S.S. 131 di "Carlo Felice"
Adeguamento e messa in sicurezza della S.S.131
Risoluzione dei nodi critici - 2° stralcio
dal km 108+300 al km 158+000

PROGETTO ESECUTIVO

**VERIFICA DI OTTEMPERANZA
RELAZIONE DI OTTEMPERANZA**

Figura 1.4.1-1 – Sovrapposizione PD/PE - Nuovo Svincolo di Paulilatino

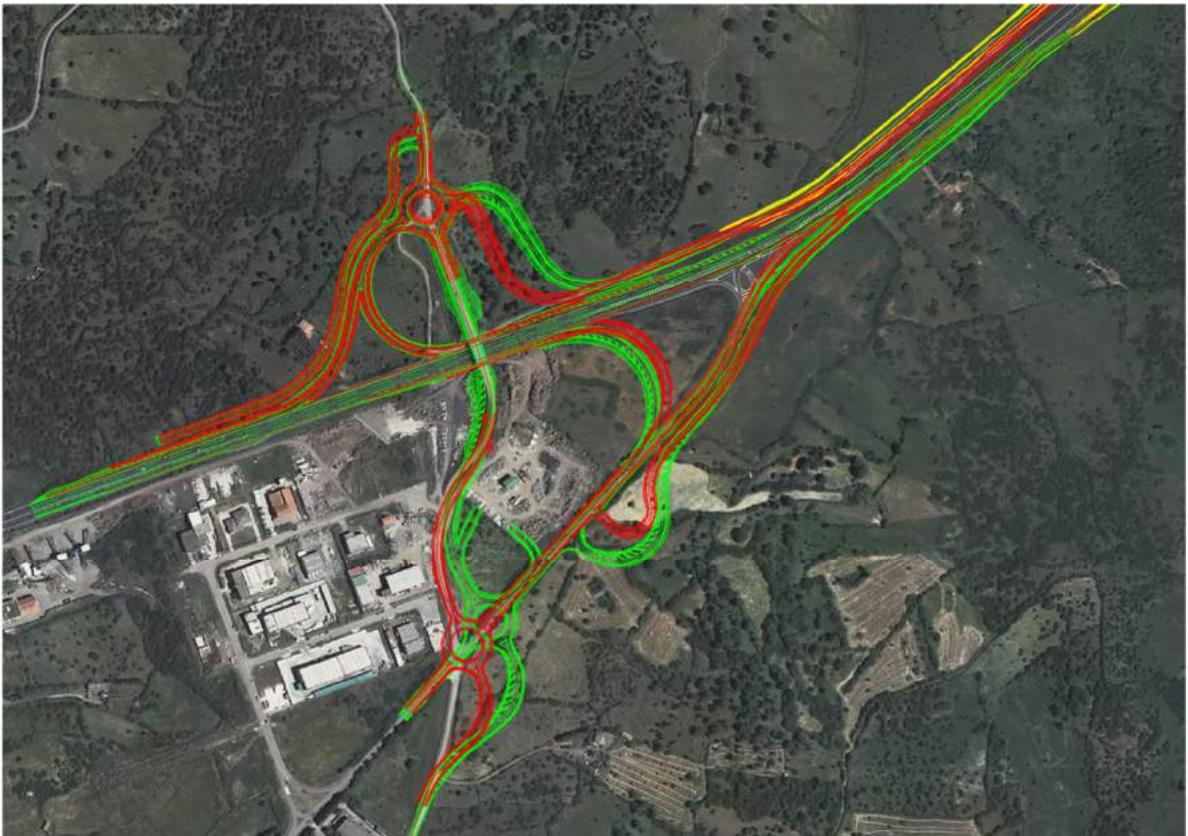
Per quanto riguarda lo svincolo di Paulilatino al km 120+000, l'esame della planimetria di raffronto consente di affermare la sostanziale coincidenza dal punto di vista planimetrico del progetto definitivo approvato dal CIPE (tratto colore Rosso) con il progetto esecutivo (tratto colore Verde). Le variazioni maggiormente significative riguardano:

- ottimizzazione dei profili delle rampe di svincolo al fine di garantire il corretto deflusso delle acque;
- eliminazione dell'accesso alla zona industriale di Paulilatino dalla rampa di attraversamento della SBB131, spostando la rotatoria Sud verso Est per garantire l'accesso dalla viabilità interna alla zona ASI a tutte le attività presenti;
- modifica della viabilità di accesso alla cava esistente a nord-est della rotatoria sud, al fine di evitare le manovre di svolta a sinistra, prevedendo l'ingresso a senso unico dalla rampa di attraversamento della SBB131 e l'uscita a senso unico sulla rampa A bidirezionale, dove era già presente catastalmente;
- modifica della viabilità interpodereale B Nord-Est per garantire una maggiore visibilità in avvicinamento alla rotatoria Nord;

- aumento del raggio della rampa A monodirezionale da 70,0 m a 76,1 m al fine di aumentare la velocità di progetto, e di conseguenza anticipata la corsia di decelerazione sulla SSS 31;
- installazione di bande ottiche trasversali nelle rampe in avvicinamento alle rotatorie;
- pavimentazione del tratto a monte della viabilità Nord, per evitare il trascinarsi di detriti nella zona dello svincolo;
- necessarie modifiche della viabilità A bidirezionale, della viabilità Interpodereale A Sud Est, della Viabilità Sud e dell'altimetria del tracciato modificato;
- inserimento degli allargamenti di banchina richiesti dalla normativa (DM2001) finalizzati alla verifica delle distanze di visuale libera per l'arresto;
- aumento del diametro della rotatoria Nord da 46,00 m a 50,00 m, il medesimo adottato per la rotatoria Sud

Figura 1.4.1-2 - Sovrapposizione PD/PE - Nuovo Svincolo di Mulargia-Macomer

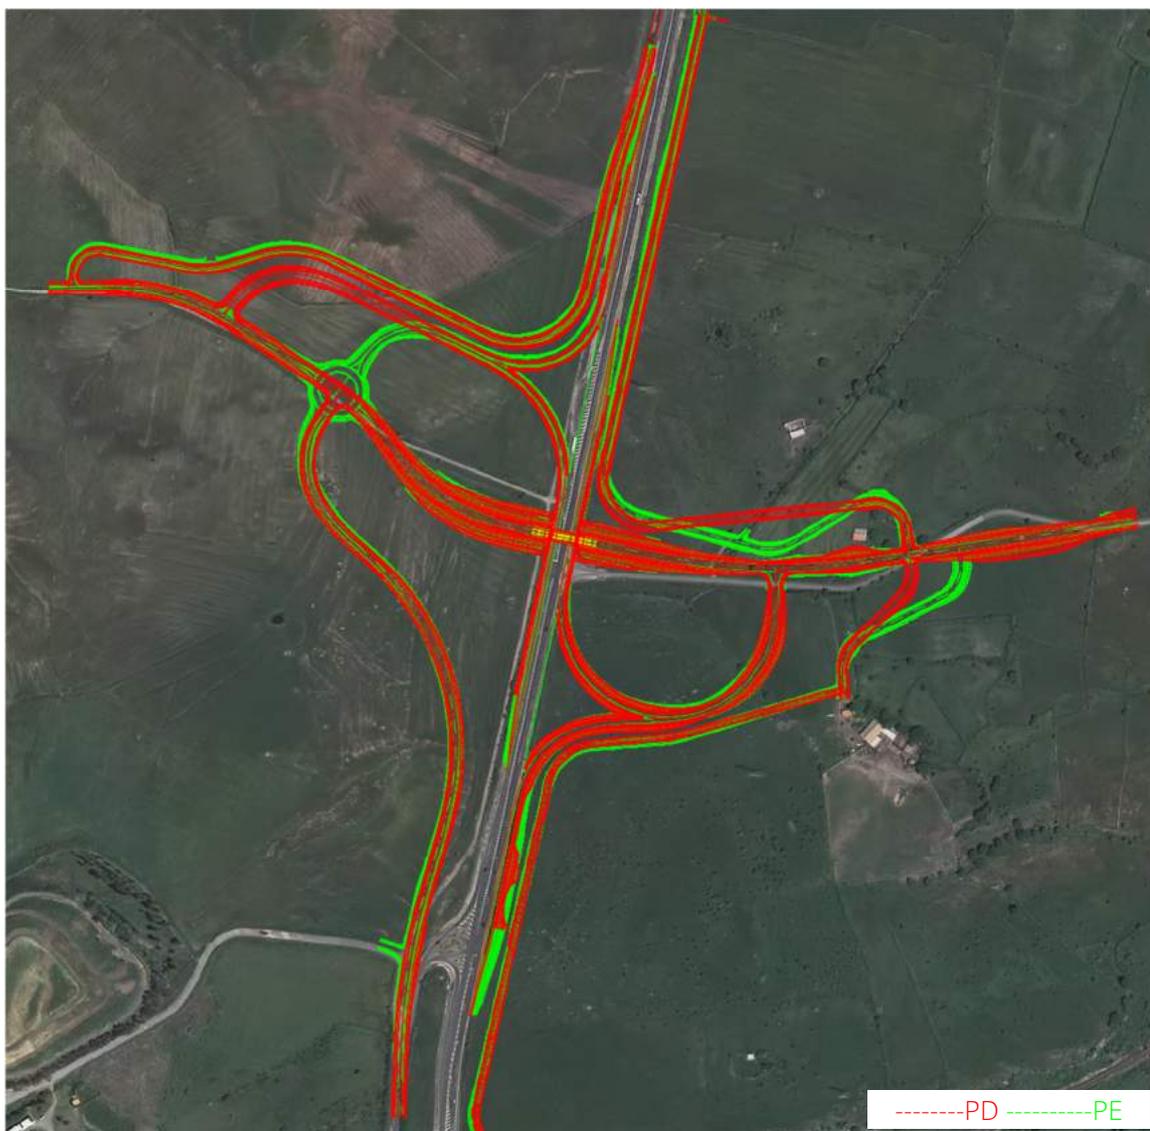
Il Progetto Esecutivo ha recepito le prescrizioni, con la primaria finalità di ridurre gli ingombri dello svincolo, garantendo al contempo tutte le manovre di svolta richieste da e per la Statale e la risoluzione delle viabilità interferite; tale proposito è stato conseguito grazie a due alternative progettuali in aggiunta a quella proposta in fase di Progetto Definitivo. Gli elaborati di riferimento sono riportati nel capitolo "Progetto Stradale - Nuovo Svincolo di Mulargia Macomer al km 148+500" dell'elenco elaborati (T00EG00GE-NEE01B)B

Si è provveduto, inoltre, ad effettuare un'analisi comparativa per le tre alternative proposte, effettuando le valutazioni richieste che hanno tenuto in considerazione l'interferenza delle opere con le aree della Rete Natura 2000 direttamente interferite nonché, con gli habitat e le specie prioritarie ivi presenti. BA tal proposito, si veda "Relazione Illustrative alternative Svincolo di Mulargia-Macomer al km 148+500" (T00IA00GENRE02B)B

Figura 1.4.2-4 - Sovrapposizione PD/PE – Area Archeologica di "Santa Barbara"

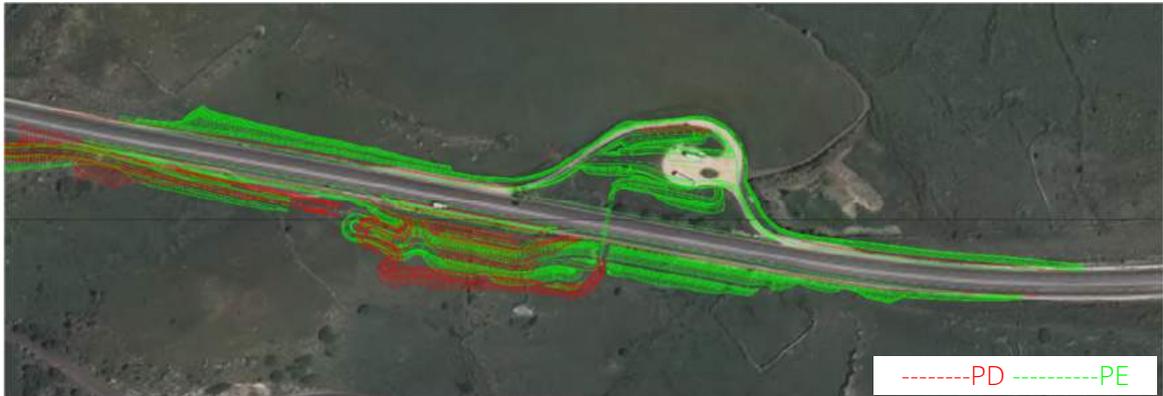
La soluzione progettuale proposta in fase esecutiva presenta minimi scostamenti rispetto alla precedente fase progettualeBDal punto di vista planimetrico, l'ottimizzazione delle viabilità soggette a traffico motorizzato riguarda il solo l'asse Est che perimetra l'area di sosta Est, il cui tracciamento è stato leggermente adeguato in modo da garantire la salvaguardia del muretto a secco presente sulla sommità della scarpata dell'attuale area di sostaB Sempre in termini planimetrici, il percorso pedonale lato ovest è stato attentamente geometrizzato con l'obiettivo di ridurre le aree intercluse e le superfici di esproprio, garantendo al contempo l'ottimale collegamento con il sottopasso esistenteBDal punto di vista altimetrico, sulla base del rilievo celerimetrico di dettaglio, sono state aggiornate le quote dell'Area di Parcheggio Est destinata alla sosta degli autobus, al fine di garantire sia il corretto smaltimento delle acque meteoriche, sia il collegamento con il percorso pedonale di connessione con l'area di sosta OvestB

- riconfigurazione dell'area di sosta Est in termini di riorganizzazione degli stalli di sosta bus;
- variazione nella configurazione degli stalli di sosta dei veicoli leggeri, disposti parallelamente al senso di marcia in entrambe le aree di sosta;

- modifica della configurazione dei percorsi pedonali interni all'area di sosta Est al fine di garantire una maggiore sicurezza dell'utenza debole, grazie all'inserimento di attraversamenti pedonali in punti facilmente identificabili dall'utenza veicolare e al posizionamento di parapetti metallici nei tratti prospicienti al traffico motorizzato

Figura 1.4.3-1 - Sovrapposizione PD/PE – S02_Risoluzione accesso CBNAL km 115+205

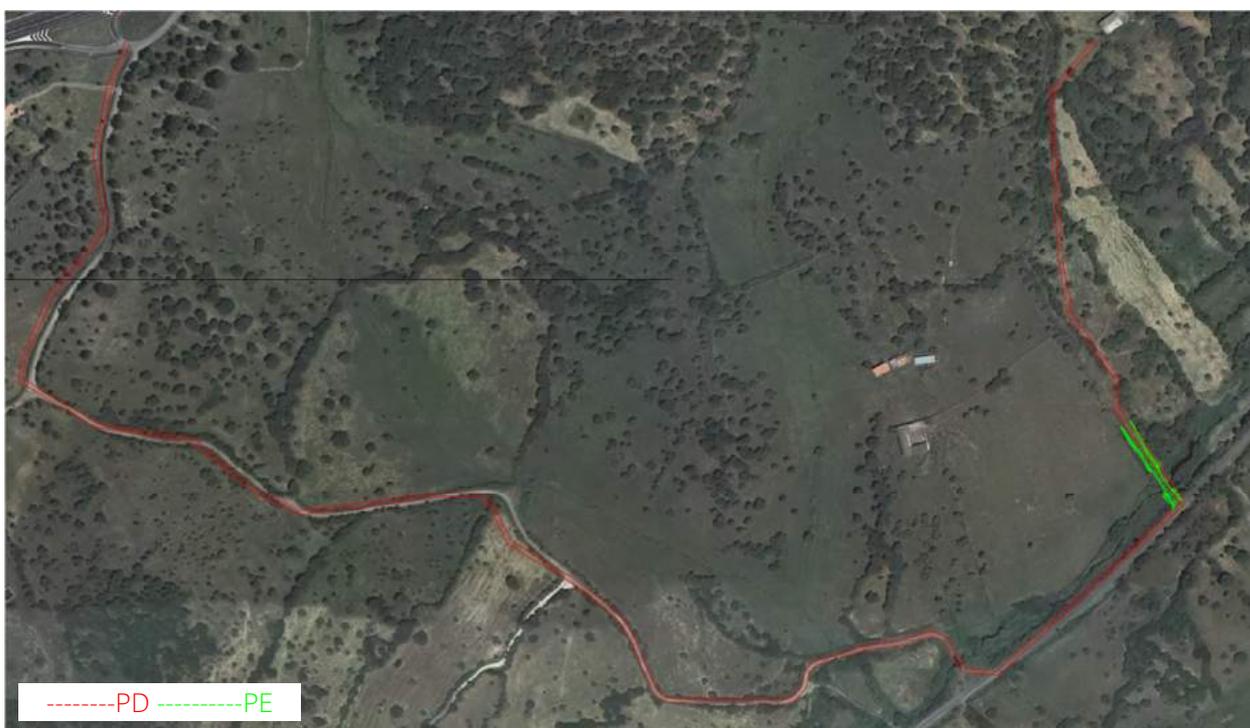
A seguito dell'osservazione della ditta Giuseppe Urru del 29/01/2019, la viabilità S02 prevista nel progetto definitivo è stata modificata prevedendo la sola realizzazione del ponticello di collegamento con la Via Nazionale, essendo l'accesso alla proprietà privata assicurata da altre viabilità.

Figura 1B-B-3 - Sovrapposizione PD/PE – S10_ Risoluzione accesso CBSal Km 140+490

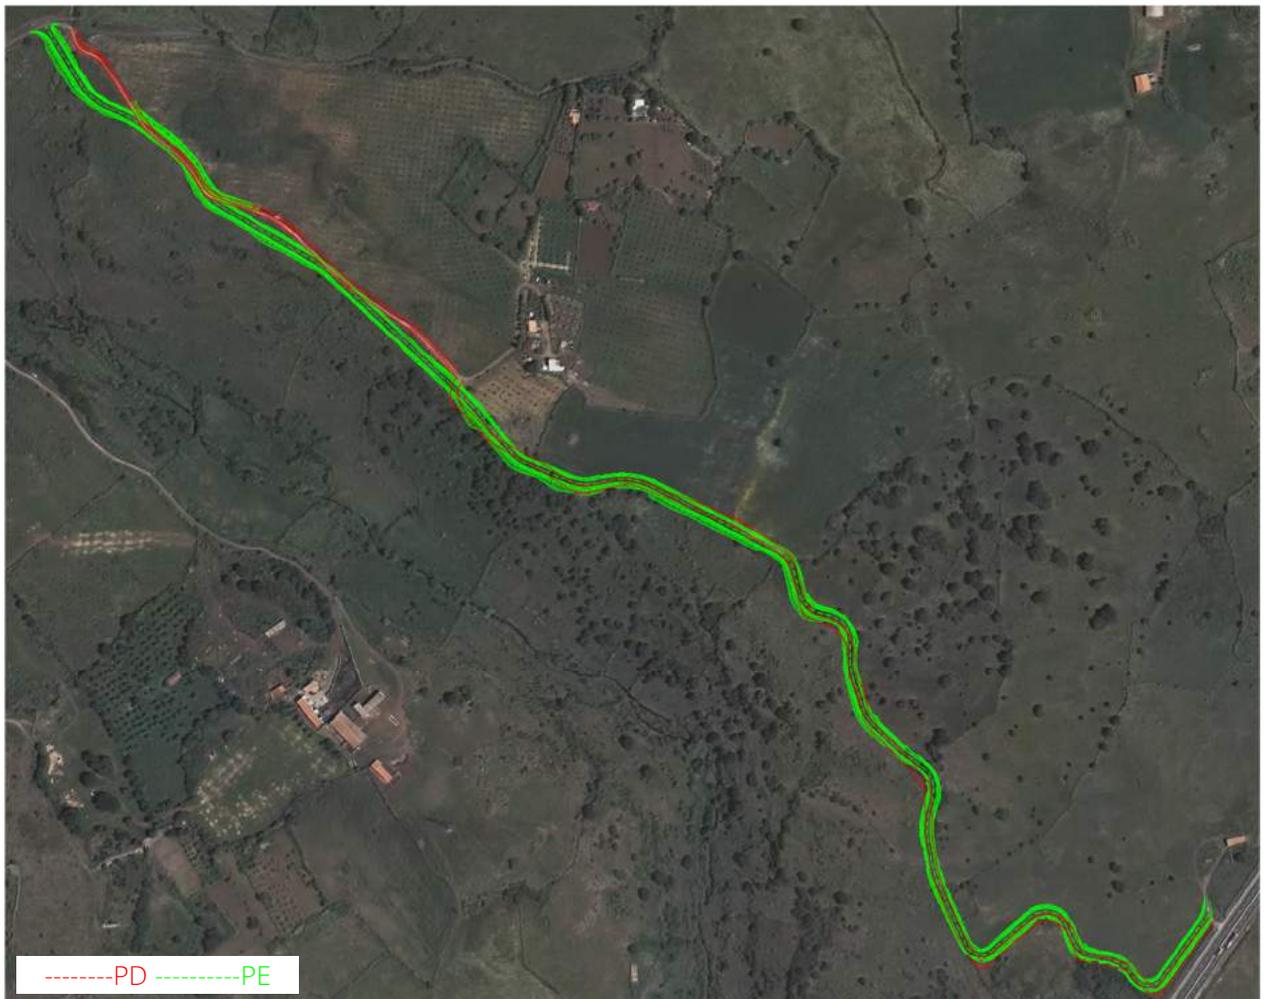
a seguito dell'osservazione della ditta Filomena Itria Maria Murgia del 10/12/2018, la viabilità S10 è stata spostata sul sedime della strada comunale che corre parallela ad una strada privata oggetto di esproprio, posta all'interno dei muri a secco, prolungandola fino alla viabilità esistente ad Ovest. Inoltre, riscontrando le richieste di TERNA, in corrispondenza del traliccio alta tensione esistente, la viabilità ha subito una locale deviazione al fine di garantire il corretto distanziamento di 15 m dal piede del traliccio (DM 449 del 1988).

Figura 1B-4 - Sovrapposizione PD/PE – S13_ Risoluzione accessi CBNBe CBSBdal Km 144+760 al Km 145+950

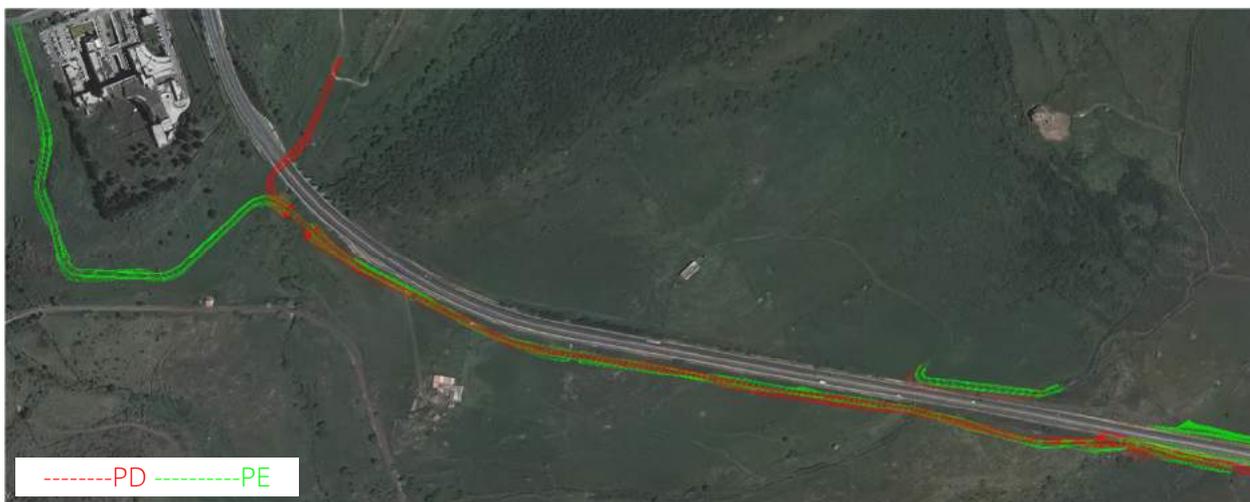
- In relazione alle tracce di visibilità romana e/o ottocentesca le indagini hanno avuto esito negativo, in quanto sussistono solo le delimitazioni del percorso viario, mentre le tracce dirette databili presumibilmente al periodo romano sono posizionate esternamente all'area di progetto;
- lungo il percorso della viabilità in progetto è stata rinvenuta una tomba dei giganti, precedentemente non conosciuta, di notevole importanza archeologica, che è stata oggetto di operazioni di puliziaB

Pertanto, è stata redatta un'alternativa progettuale che, in relazione allo studio archeologico presentato ed ai sopralluoghi effettuati dal personale scientifico della Soprintendenza, ha ottenuto parere favorevoleB. Detta alternativa, a valle dell'opera in progetto devia verso ovest, lambendo il Poliambulatorio di Macomer per collegarsi alla StrBPoliambulatorioB.

Figura 14B-7 – S20_ Risoluzione accessi al Km 122+000

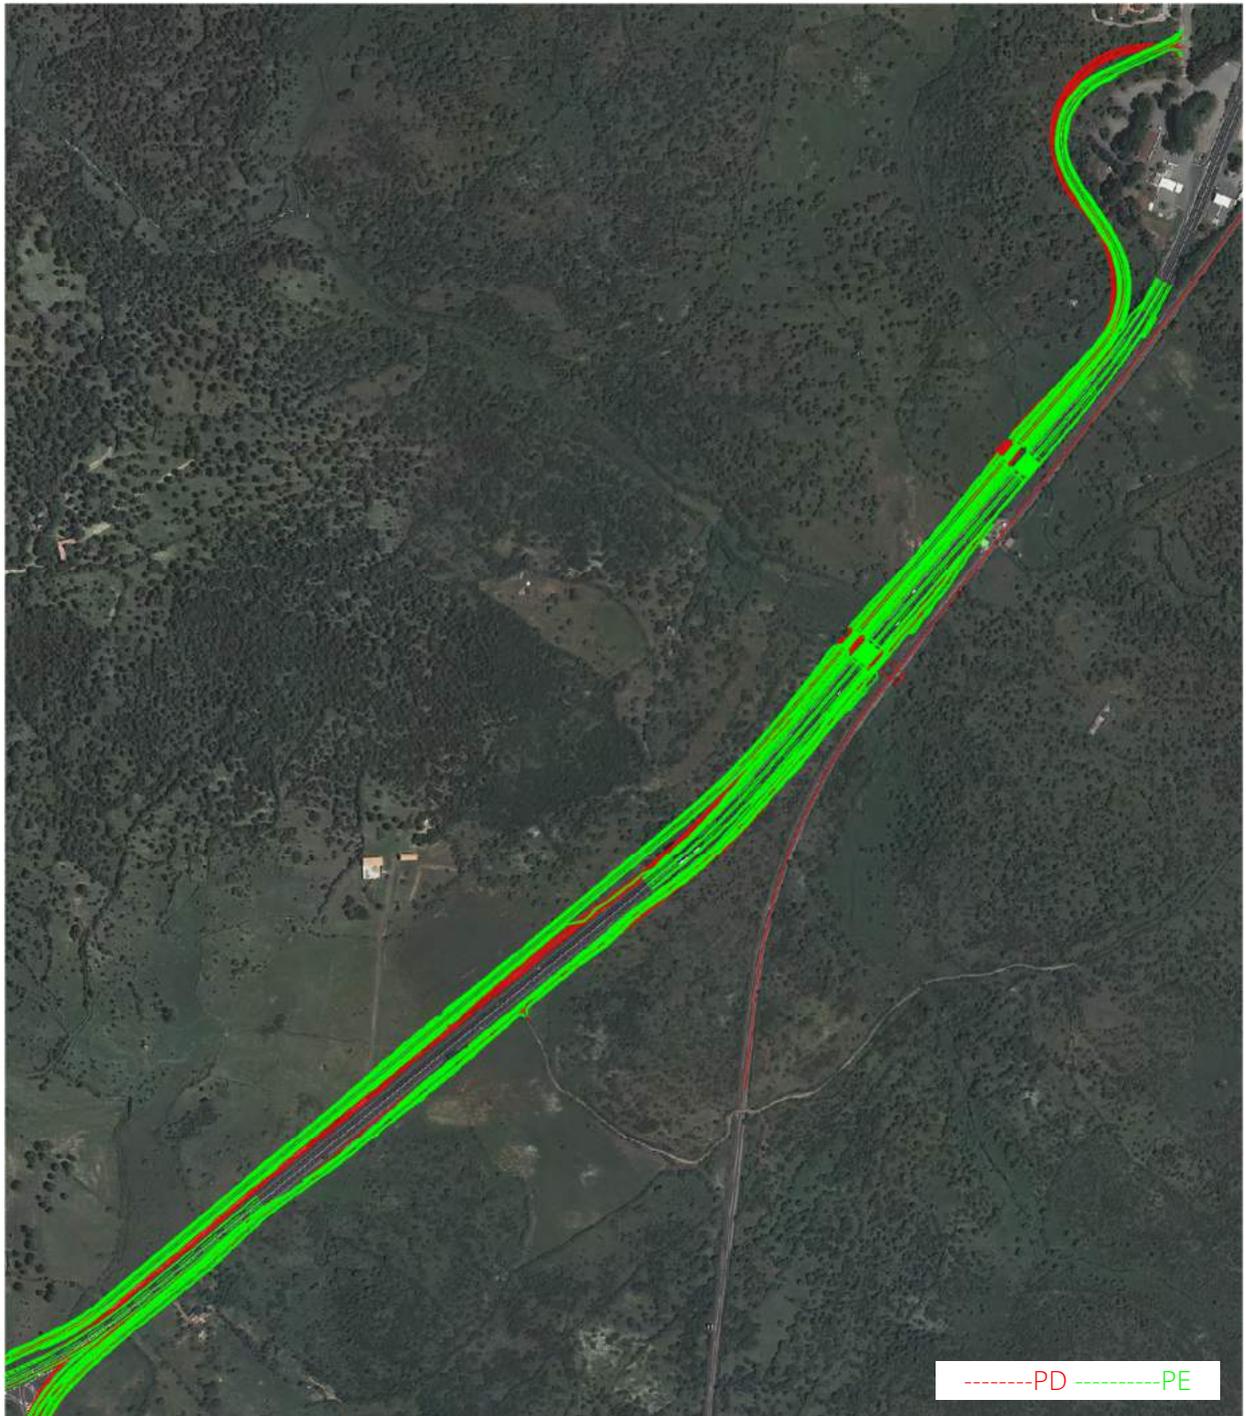
In ottemperanza al Parere CIPE del 23/12/2015, le verifiche idrauliche dei corpi idrici attraversati dalla SSS 31 (Riu Pitziu e Riu Mannu) già in corso di Progetto Definitivo, ha comportato una localizzata modifica altimetrica della statale con contestuale potenziamento a Tipo BBI progetto esecutivo riprende le geometrie della precedente fase progettuale, apportando delle ottimizzazioni sulla base del rilievo celerimetrico di dettaglio. In particolare, è stato modificato il profilo longitudinale della SSS 31, incrementando i raccordi

verticali al fine di aumentare la velocità di progetto, che è stata portata a 120km/h (Vp max Tipo B), mentre nel progetto definitivo, i raccordi risultavano verificati a 95km/h. Inoltre, è stato anticipato il limite di intervento a nord, al fine di salvaguardare le corsie specializzate dell'area di servizio esistente.

Si ribadisce che questo intervento riguarda anche il rifacimento della statale che fa parte della rete stradale transeuropea (rete TEN) e pertanto gli interventi ad essa relativi rientrano nel campo di applicazione del D.Lgs. n. 35/2001, in vigore dal 23/04/2011; il processo di controllo, tuttavia, non ha evidenziato nessuna criticità per l'intervento in esame.

Figura 14B-8 – S21_ Risoluzione accessi al Km 127+000

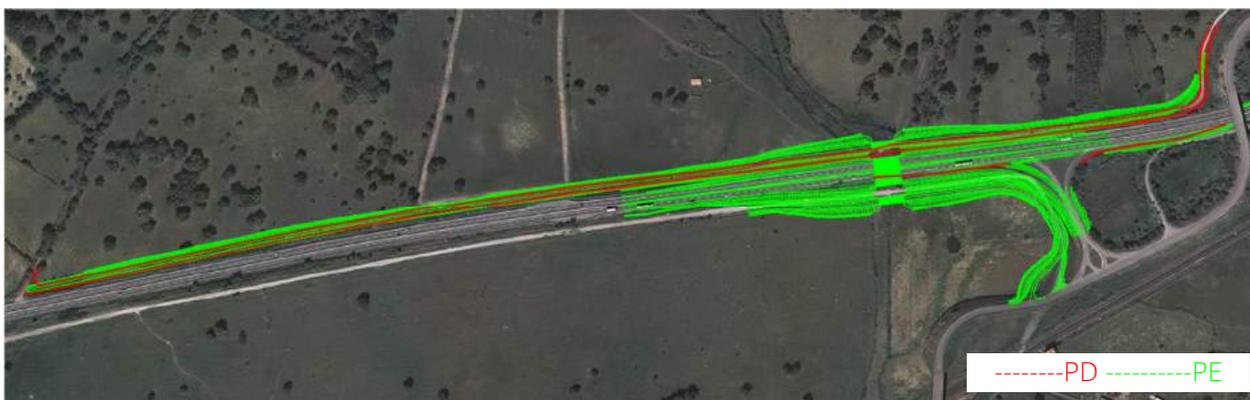
In ottemperanza al Parere CIPE del 23/12/2015, le verifiche idrauliche del corpo idrico attraversato dalla S5531 (Riu Bonorchis) già in corso di Progetto Definitivo, ha comportato una localizzata modifica altimetrica della statale con contestuale potenziamento a Tipo BBI progetto esecutivo riprende le geometrie della precedente fase progettuale, apportando delle ottimizzazioni sulla base del rilievo celerimetrico di dettaglio. In particolare, è stato modificato il profilo longitudinale dell'asse principale portando la velocità di progetto da 80km/h a 100km/h e di conseguenza adeguata la lunghezza della corsia di uscita alla velocità di progetto adottata. Anche questo intervento rientra nell'ambito dei controlli sulla sicurezza stradale ai sensi del Dgs35/11, nella cui sede, il Gruppo di Controllori ha raccomandato di distanziare l'innesto della viabilità di servizio B a sud della S5534 rispetto all'innesto della Rampa A in uscita dalla S5531 direzione Sassari.
